设计修改通知便函

三明市海西综合商贸城
工程建设项目二期

J2018-16

附图一

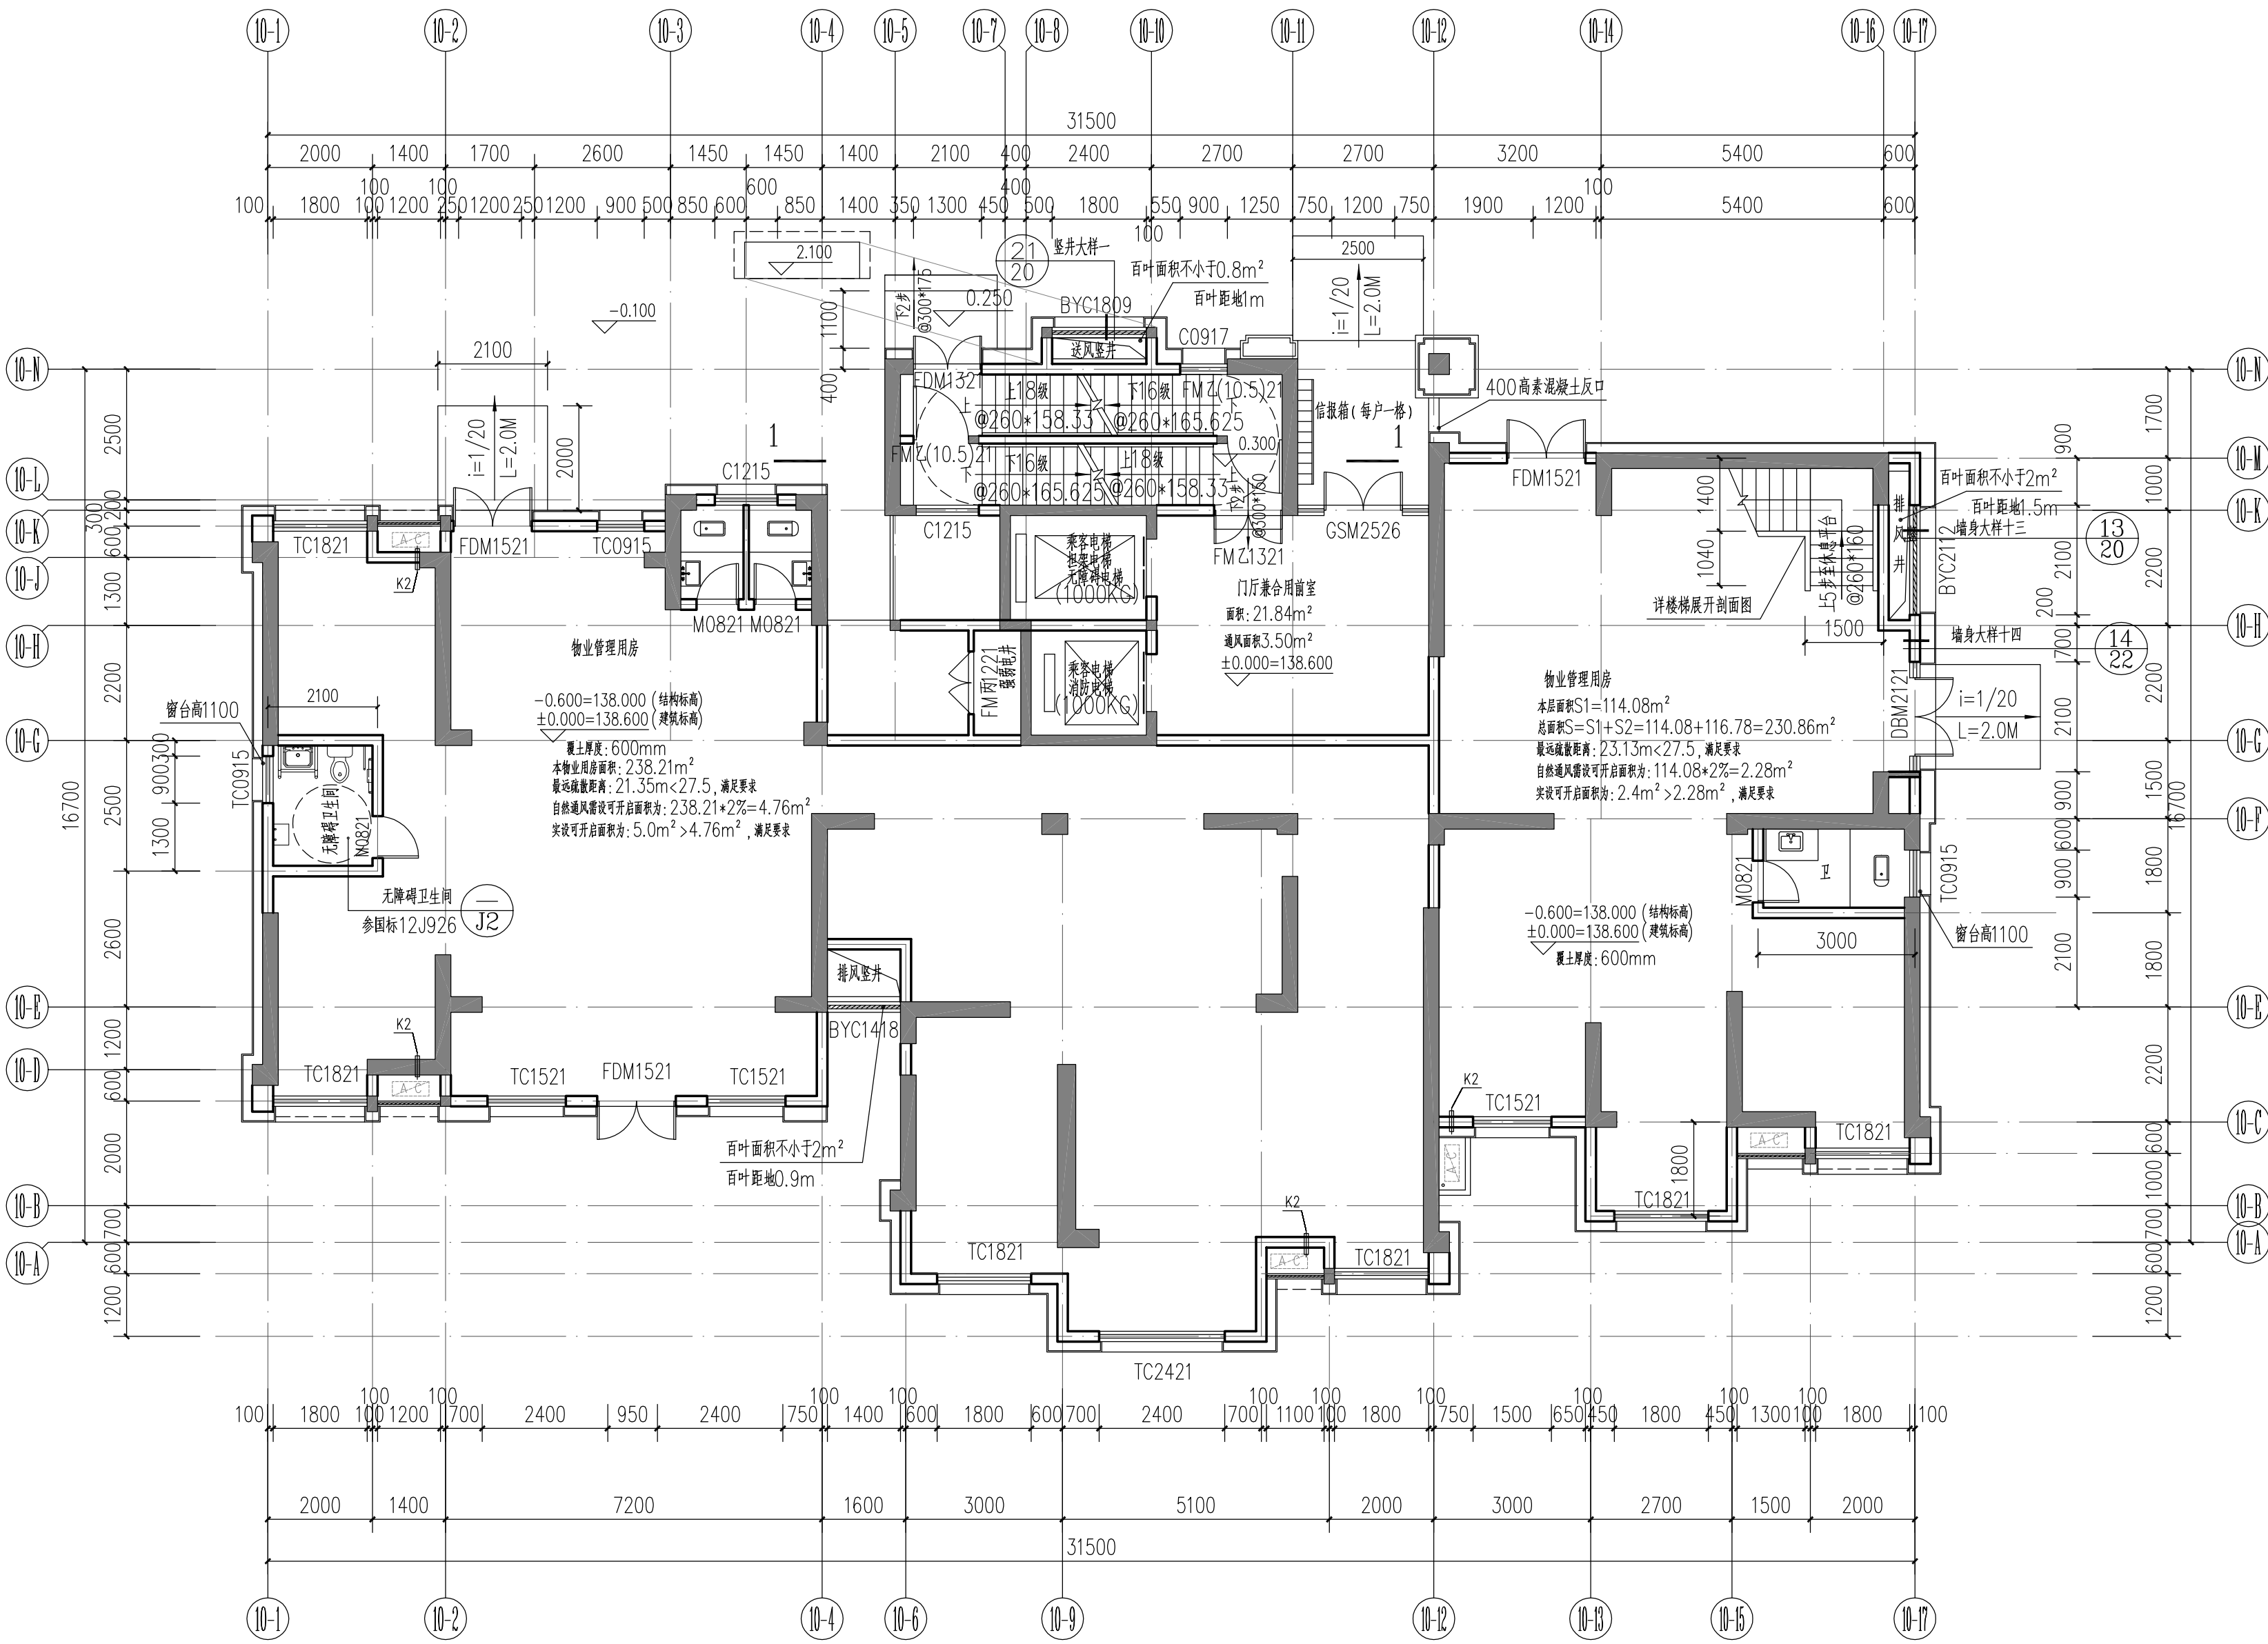
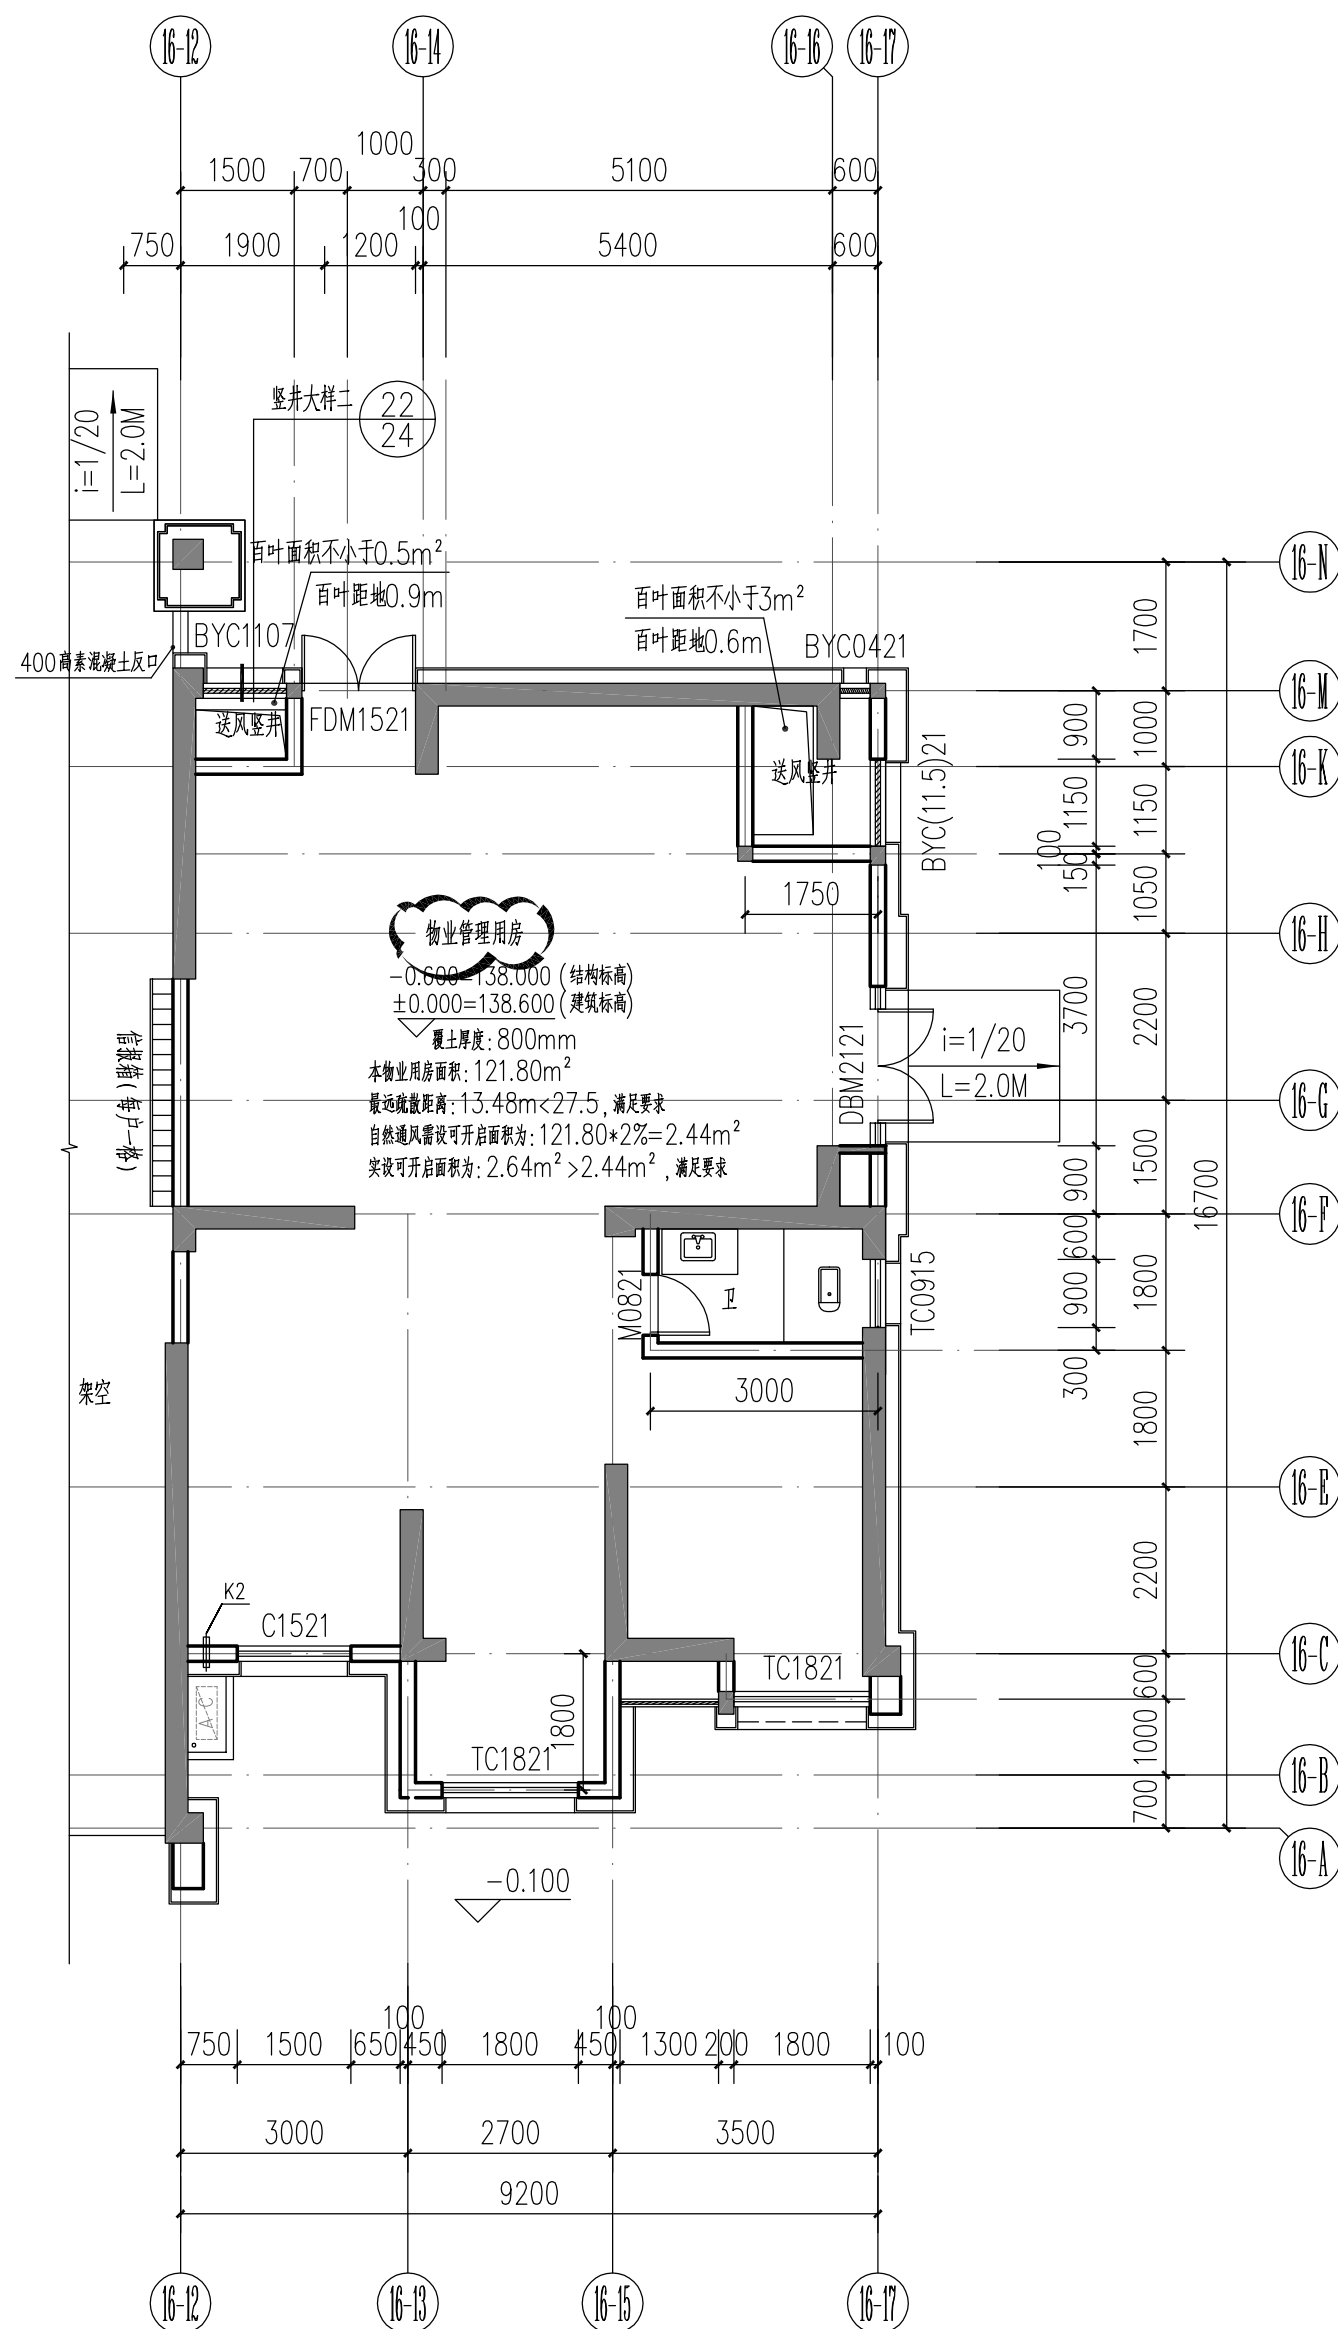
建设单位	三明城市建设投资集团有限公司	主送单位	建设单位
工程名称	三明市海西综合商贸城工程建设项目二期	抄送单位	质检 监理 施工单位
工程编号	J2018-16	发文日期	2021. 03
更改理由	1. 原设计图纸错、漏、碰、缺的更正。 √ 6. 建设单位要求更改。 2. 原设计计算的更正。 7. 施工单位要求更改。 3. 原方案设计的改进或完善。 8. 施工条件变化。 4. 其它工种设计人员要求配合更改。 9. 施工图审查意见。 5. 地质条件与原资料有出入造成的修改。		
	一、 建设单位要求做以下变更： 10#楼一层平面图： 1、取消10-K交10-11~10-12轴上的墙体及门，并在10-11轴交10-G~10-K轴上增设墙体及增设格栅门GSM2526详附图一、二所示。 2、将10-12~10-17交10-A~10-M轴物业管理用房调整为住宅，增设窗及空调板；将10-M轴交10-12~10-14轴上的门FDM1521移动至10-12轴交10-F~10-G轴上的墙体上，并调整为FDM1321；10-12交10-F轴2层不上人屋面调整为采光井；10-13~10-15轴交10-B轴主体调整为给水阳台，并取消窗TC1821，增设栏杆；10-17交10-C轴普通窗调整为飘窗；详附图一、二所示。 10#楼二层平面图： 1、将10-12~10-17轴交10-A~10-M轴物业管理用房调整为住宅；10-17交10-K~10-F轴增设上空部位，10-13~10-15轴交10-B轴主体调整为给水阳台，并取消窗TC1821，增设栏杆；10-12轴交10-M轴上的普通窗调整为飘窗、10-17轴交10-C轴上的普通窗调整为飘窗；详附图三。 16#楼一层平面图： 1、将16-12~16-17轴交16-A~16-M轴上的物业管理用房调整为商业网点，详附图三、四所示。		
福建东南 设计集团有限公司	审 定 曾 杰	项目负责人 黄劲峰	设计 王怀俊
	审 核 黄劲峰	专业负责 黄劲峰	校 对 雷照丽
